札幌圏都市計画

道路の変更(案)

3・3・23 北1条・雁来通

札幌市市民まちづくり局総合交通計画部

【参考】今回変更区間

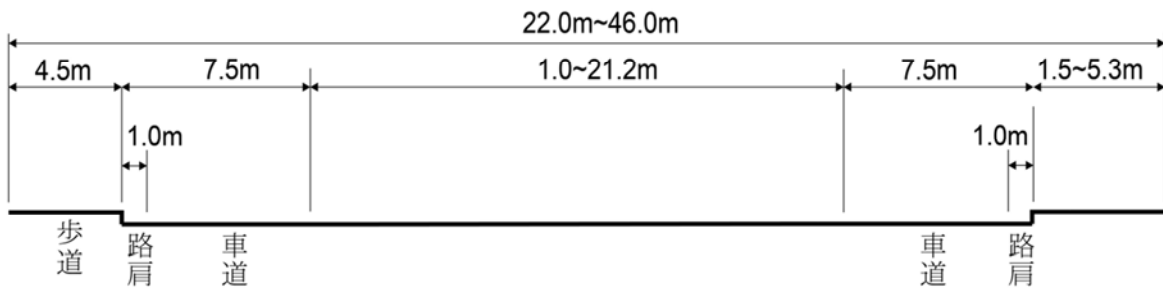
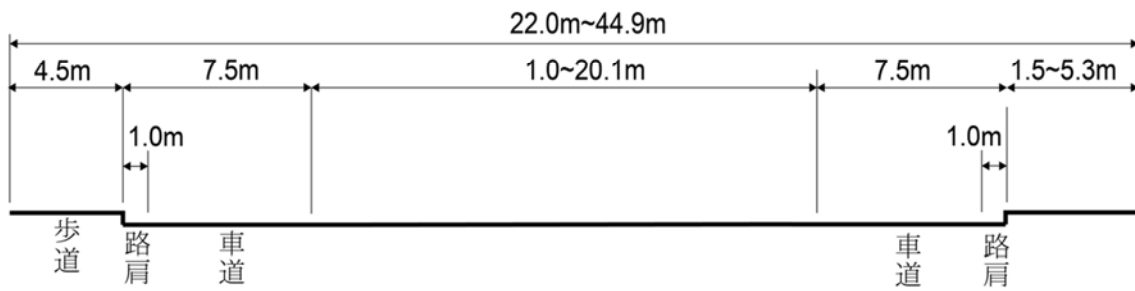
3・3・23 号 北 1 条・雁来通と J R 函館本線との交差部において、擁壁を施工する際の周辺建築物への影響を回避するため、一部幅員の縮小を行う。

新		旧		変更内容
番号	路線名	番号	路線名	
3・3・23	北 1 条・雁来通	3・3・23	北 1 条・雁来通	一部幅員の縮小変更 (22m~46m→22m~44.9m、変更区間 L=約 460m)
